BOLETIM TÉCNICO

BT0168
10.12.96

Assunto: Modificação do Chicote do Sensor de Nível
Modelos: BVM19SEA
Marca: Brastemp

Fig.01

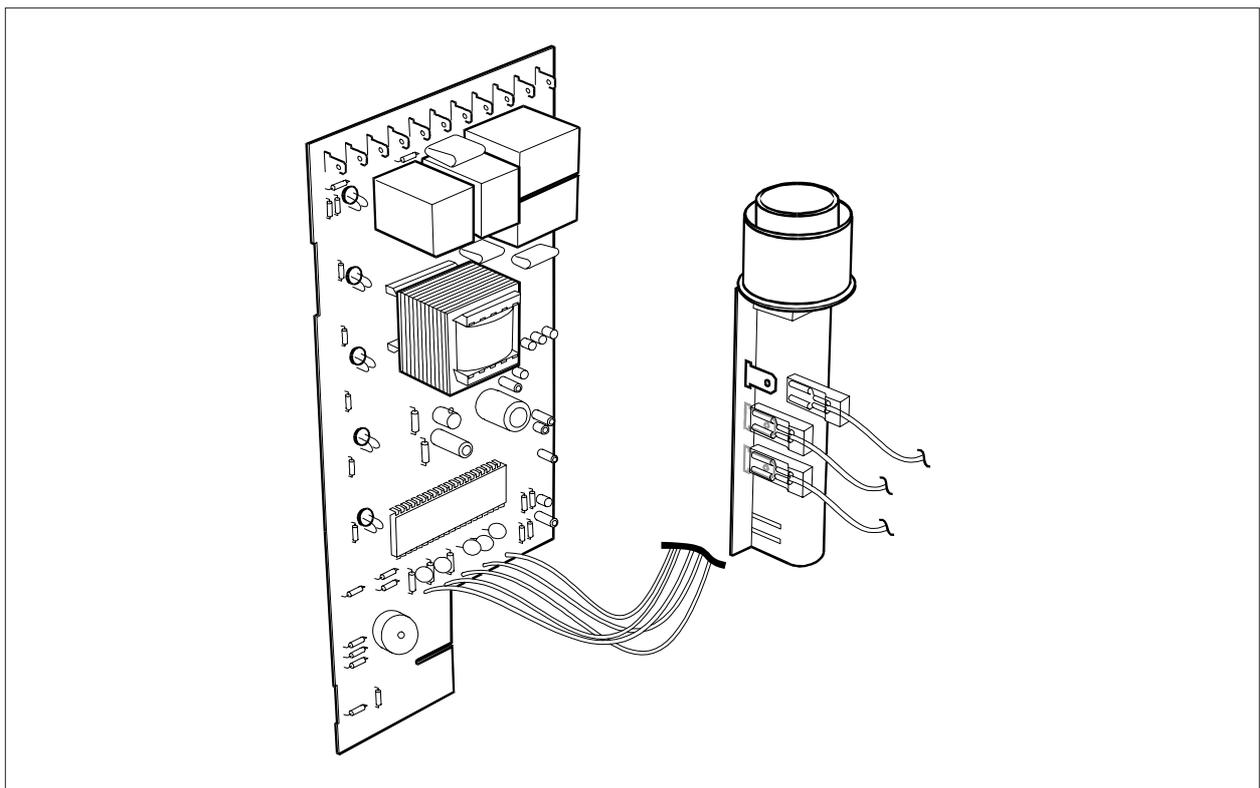
A partir da primeira quinzena de Dezembro/96 o Chicote de ligação entre o Sensor de Nível e o Timer Eletrônico da Lavalouças Compacta sofreu modificação de posição nos seus conectores.

Foram eliminados os terminais de conexão da Placa (Timer), passando a fiação a ser soldada diretamente na mesma e acrescentados três terminais para Conector no Sensor de Nível.

Manteremos em estoque somente componentes com a nova configuração, sem alteração de códigos.

Produtos com data de produção anterior a Dezembro que necessitem de substituição do Timer, substitua também o Sensor de Nível.
